Ibbenbüren, den 03.12.2022

Anregung gemäß § 24 GO NRW: Anforderungstaste für Fahrräder an der Kreuzung Bachstraße / Weberstraße

*Schaubild 1: Sicht aus der Bachstraße*

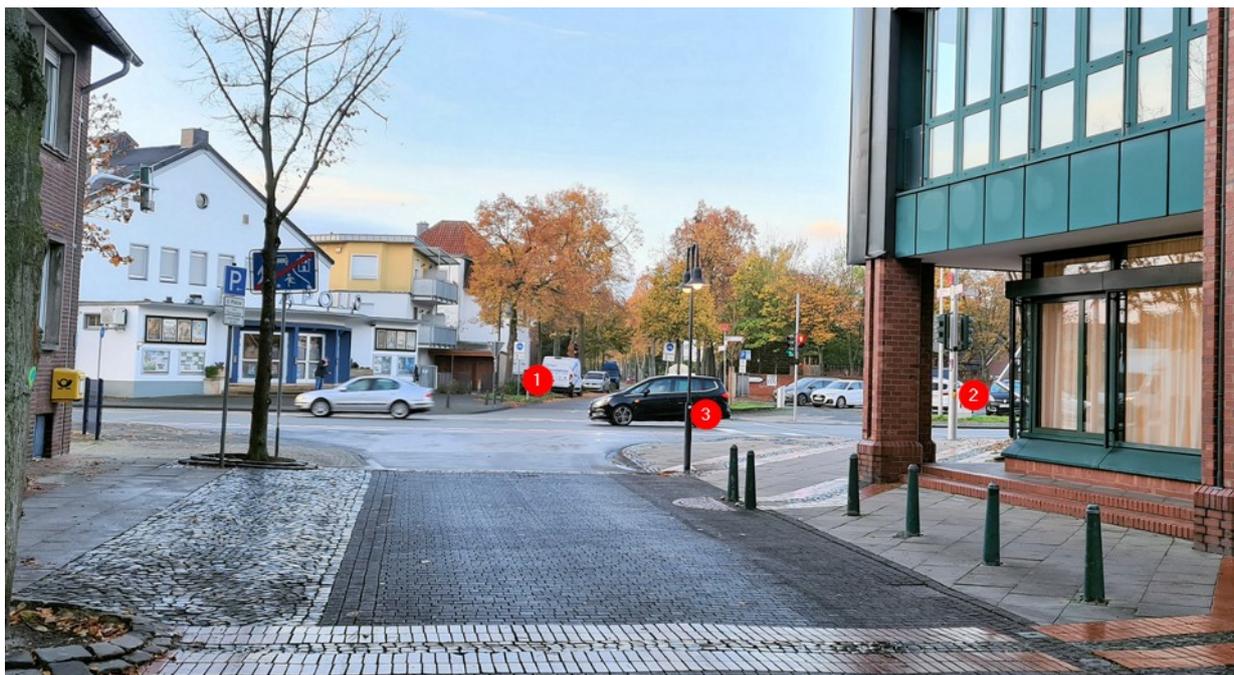
hiermit beantrage ich, dass **an der Bachstraße eine Anforderungstaste für Fahrräder zur Steuerung der benachbarten Fußgängerampel gebaut wird.**

Zur Überquerung der unübersichtlichen **Kreuzung Groner Allee / Bachstraße / Weberstraße** mit Abbiegespuren existiert für Fußgänger eine **Anforderungsampel (2)**. Diese Anforderungsampel kann, von der Fahrradstraße Groner Allee kommend, bequem mit dem Anforderungstaster (1) bedient werden. Von der Bachstraße kommend besteht für Radelnde keine Möglichkeit, die Ampel zu bedienen, ohne vom Rad abzusteigen oder den Fußgängerverkehr zu kreuzen. Der Laternenmast (3) bietet sich für eine Anforderungstaste an:

Schaubild 2: Kartenausschnitt

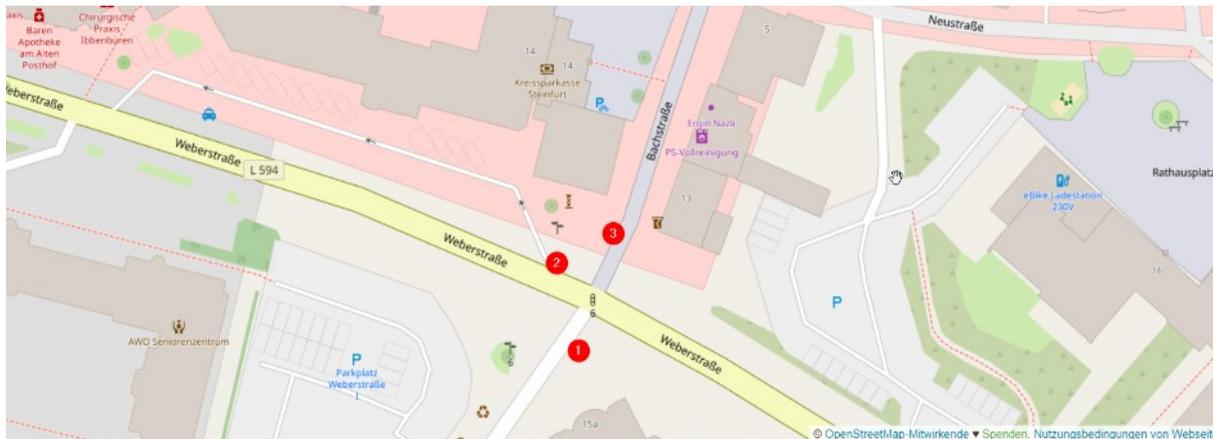
Die zu schaffende Anforderungstaste an Position (3) würde die Querung der Weberstraße für Fahrräder erheblich vereinfachen und sicherer machen:

1. Radelnde aus der Bachstraße werden animiert, die Grünphase anzufordern anstatt eine Lücke im dichten Verkehr zu suchen.
2. Radelnde aus der Bachstraße müssen nicht die Fußgängerampel nutzen oder den Fußverkehr stören/queren.

Der Aufwand für eine Anforderungstaste an der vorhandenen Laterne (3) sind sehr übersichtlich, da die Anforderungstaste für Fußgänger am vorhandenen Ampelmast (2) nur ~ 12 m vom Laternenmast (3) entfernt ist.
